DIRECTION RÉGIONALE DE L'ENVIRONNEMENT, DE
L'AMÉNAGEMENT ET DU LOGEMENT

Mont de Marsan, le 26 septembre 2019

SAS AQUITAINE LÉGUME SURGELÉS
SAINT SEVER

Objet : Projet d'extension des cellules de stockage par la création d'un entrepôt frigorifique et modification de la salle des machines comprenant l'installation frigorifique fonctionnant à l'ammoniac

Figure n°4 : Implantation des lagunes

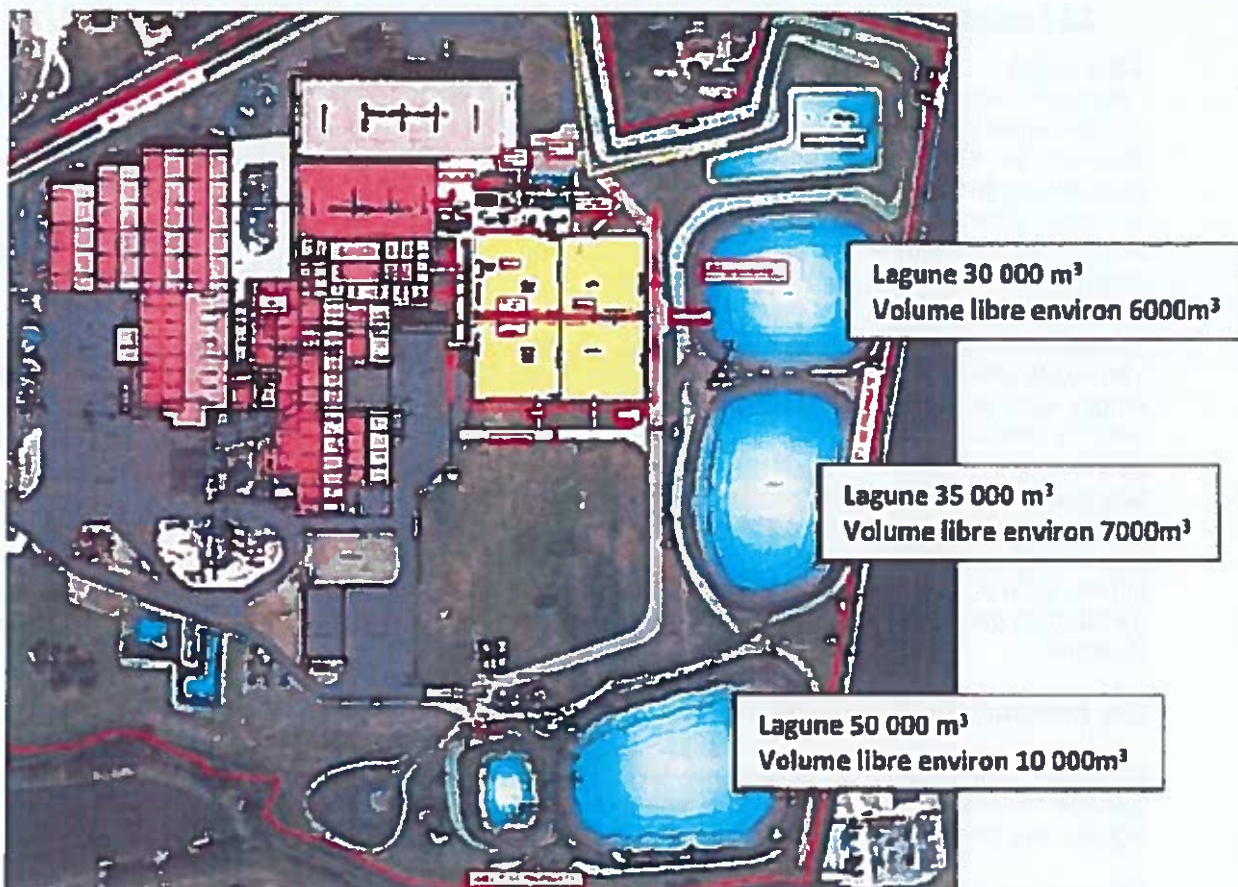
Les eaux d'extinction incendie seront confinées dans trois lagunes étanches d'environ 30 000 m³, 35 000 m³ et 50 000 m³. D'après l'exploitant, ces lagunes disposent en permanence d'une hauteur libre de 1 mètre ce qui représente respectivement des volumes libres de 6000 m³, 7000 m³ et 10000 m³.

En cas d'incendie au niveau de la nouvelle extension, le besoin maximum estimé est de 1500 m³. Les eaux incendie seront dirigées vers la lagune de 30 000 m³ qui dispose donc d'un volume libre minimum de 6000 m³.

Les digues des lagunes ont fait l'objet d'un diagnostic qui conclut que les ouvrages sont stables et ne présentent pas de risque en conditions normales d'utilisation. Cependant, il sera nécessaire de mettre en place une surveillance régulière pour limiter au maximum le risque d'apparition d'instabilités.

Ce point sera précisé dans l'arrêté préfectoral complémentaire.
